## Product Change Notice (PCN)

件名：RX100/200/600 製品 14×14 mm LQFP テープ&リール包装部材変更のご案内

# RX LQFP テープ&リール包装部材変更相違点資料

IMO-AB-22-0088

### 14mm x 14mm LQFP テープ&リール包装部材の詳細比較

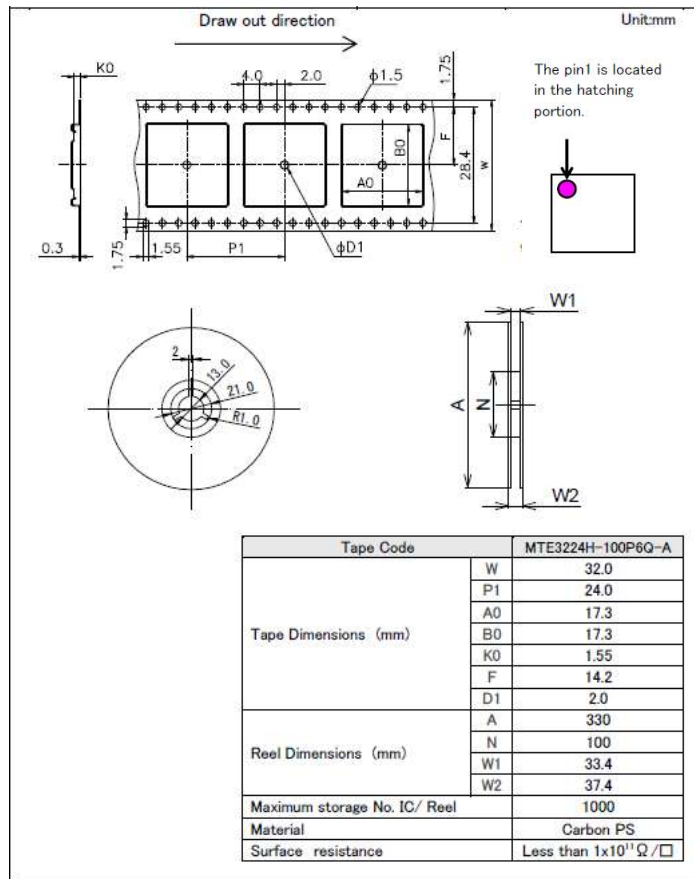
梱包材	項目	変更前	変更後
キャリアテープ	品名	MTE3224H-100P6Q-A	<b>E2424Q14RA</b>
	送り穴	両穴	<b>片穴</b>
	テープ幅	32mm	<b>24mm</b>
	テープ厚	0.3mm	0.3mm
	ポケットサイズ	17.3x17.3	<b>16.5x16.5</b>
	ポケット深さ	1.55mm	<b>1.4mm</b>
	ポケット間ピッチ	24mm	24mm
	材質	PS	PS
リール	リール径	330mm	330mm
	コア径	100mm	100mm
	リール幅	32mm 用	<b>24mm 用</b>

### 14mm x 14mm LQFP テープ&リール包装部材の図面比較

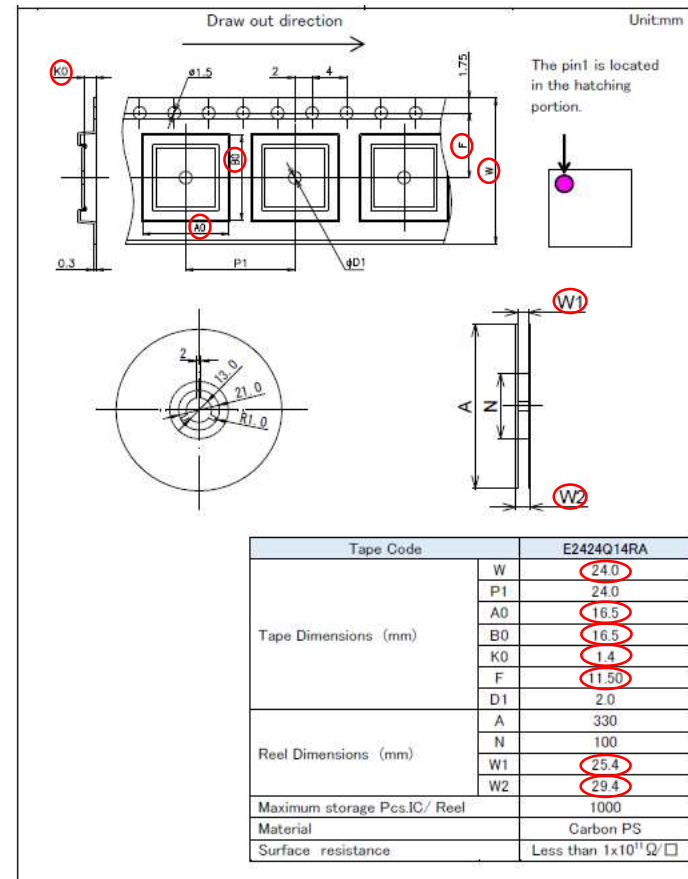
変更前 (W:32mm)

変更後 (W:24mm)
